**AVIS RELATIF A LA PROTECTION
CONTRE LES EVENTUELS EFFETS NOCIFS ET NUISANCES
PROVOQUES PAR LES RAYONNEMENTS NON IONISANTS
GENERES PAR DES ANTENNES EMETTRICES STATIONNAIRES**

Commune : LIEGE - Exploitant : PROXIMUS

Référence exploitant : 41TBL_01

Rapport n° 1183 / 2023

Figure 1 : Vue en plan des lieux de séjour et des points de contrôle

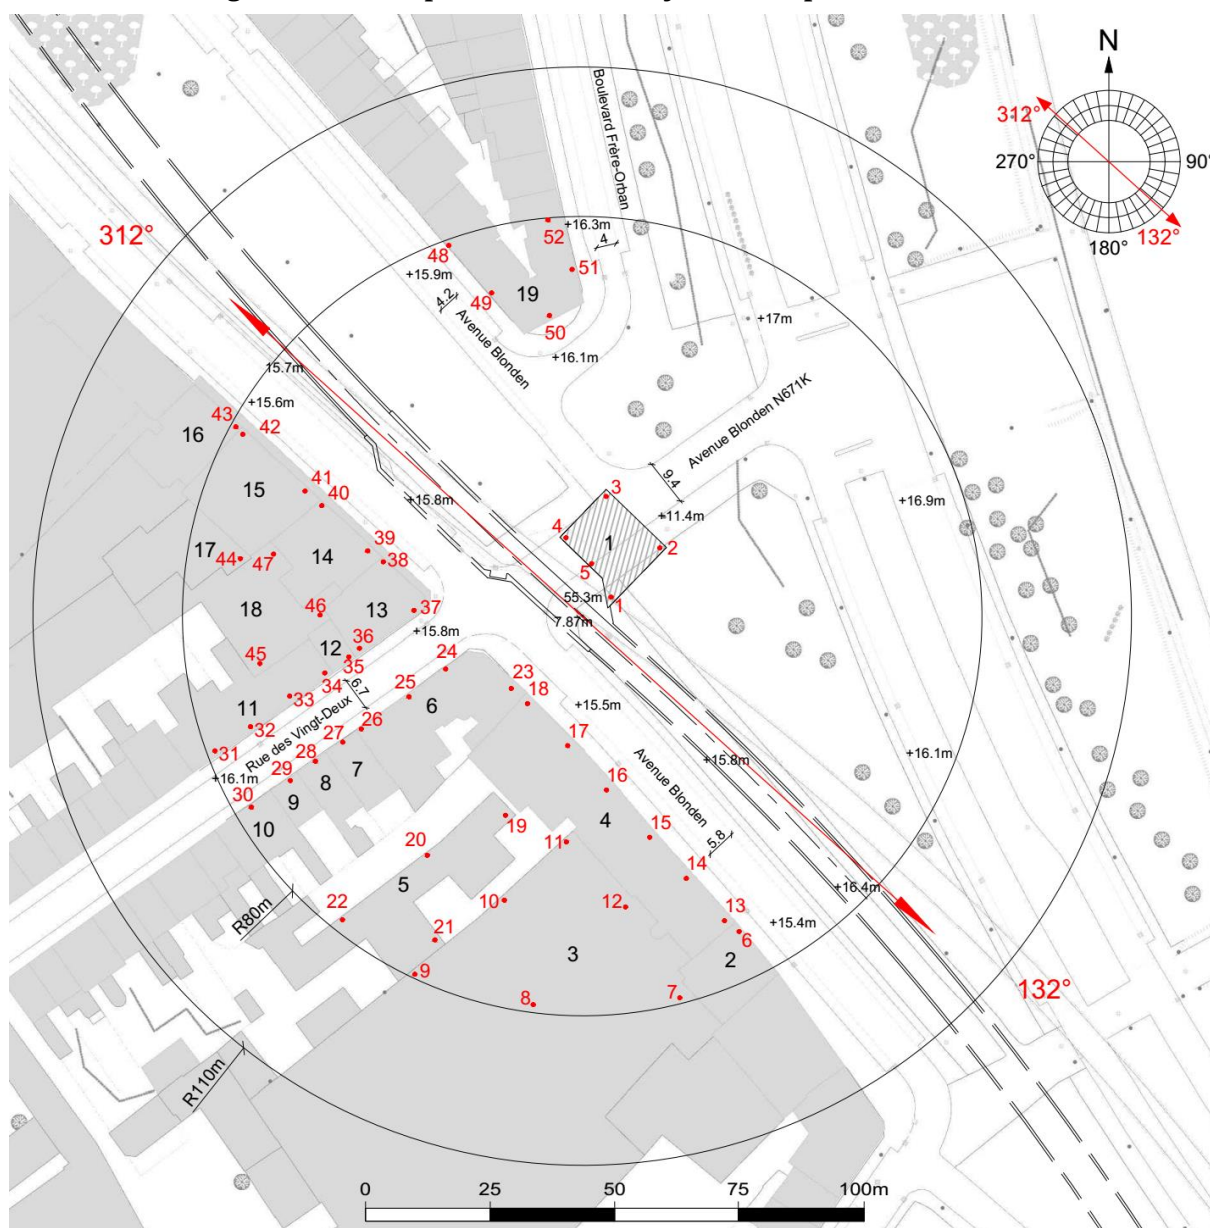
N° point de contrôle	LS	Atténuation (dB)	Indice d'exposition relatif à la limite par installation IE_i
4	LS1	3,0	0,335
5	LS1	3,0	0,053
1	LS1	3,0	0,014
39	LS14	10,0	0,013
38	LS13	10,0	0,013
40	LS14	10,0	0,013
41	LS15	10,0	0,012
14	LS4	10,0	0,009
42	LS15	10,0	0,009
15	LS4	10,0	0,009
43	LS16	10,0	0,009
13	LS4	10,0	0,008
6	LS2	10,0	0,008
3	LS1	3,0	0,008
47	LS18	10,0	0,006
16	LS4	10,0	0,006
37	LS13	10,0	0,006
49	LS19	10,0	0,005
48	LS19	10,0	0,005
44	LS17	10,0	0,005
7	LS3	10,0	0,003
2	LS1	3,0	0,003
12	LS3	10,0	0,003
46	LS18	10,0	0,003
50	LS19	10,0	0,002
36	LS13	10,0	0,002
17	LS4	10,0	0,001
11	LS3	10,0	0,001
52	LS19	10,0	0,001
35	LS12	10,0	0,001
51	LS19	10,0	0,001
45	LS18	10,0	0,001
34	LS11	10,0	0,001
8	LS3	10,0	0,000
33	LS11	10,0	0,000

En ce qui concerne les antennes de l'installation mentionnées dans le tableau 1, la distance maximale à laquelle la limite pourrait être atteinte, à l'extérieur, est égale à 28,1 m. S'il n'y a pas de LS à une distance inférieure, les antennes respectent forcément la limite d'immission.

Dans le cas des LS situés à l'intérieur des bâtiments, une atténuation d'obstacle est prise en compte et il en résulte que la distance maximale à laquelle la limite pourrait être atteinte se réduit à 19,9 m.

Les résultats de l'évaluation décrite au paragraphe 4 indiquent que les antennes émettrices stationnaires de l'installation faisant l'objet du présent avis ne produisent pas, dans un lieu de séjour, un rayonnement électromagnétique maximum supérieur aux limites fixées à l'article 4 du décret.

En conclusion, les antennes émettrices stationnaires faisant partie de l'installation référencée dans le paragraphe 2 et dont les caractéristiques techniques sont résumées dans le tableau 1 **respectent les limites d'immission** fixées à l'article 4 du décret du 8 décembre 2022 (M.B. du 16.12.2022) modifiant le décret du 3 avril 2009 relatif à la protection contre les éventuels effets nocifs et nuisances provoqués par les rayonnements non ionisants générés par des antennes émettrices stationnaires.

Figure 2 : Vue en plan des installations d'antennes dans un rayon de 300 mètres autour de l'installation faisant l'objet de la demande d'avis

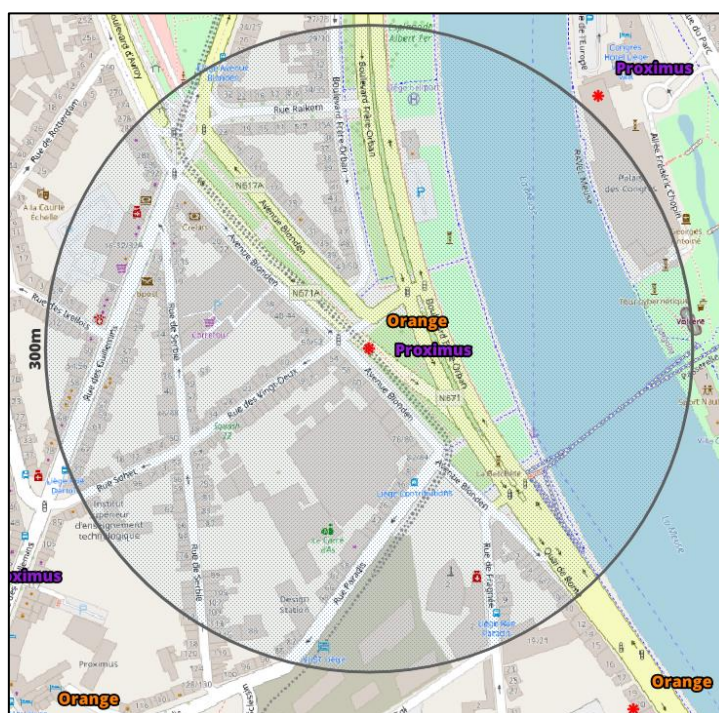
Compte tenu du nombre d'installations localisées dans la figure 2, il apparaît que l'intensité du rayonnement électromagnétique généré, dans les lieux de séjour situés à proximité de l'installation référencée dans le paragraphe 2, par l'ensemble des antennes émettrices stationnaires de l'ensemble des exploitants du même site d'antennes émettrices stationnaires respecte la limite fixée à l'article 4, § 2 du décret.
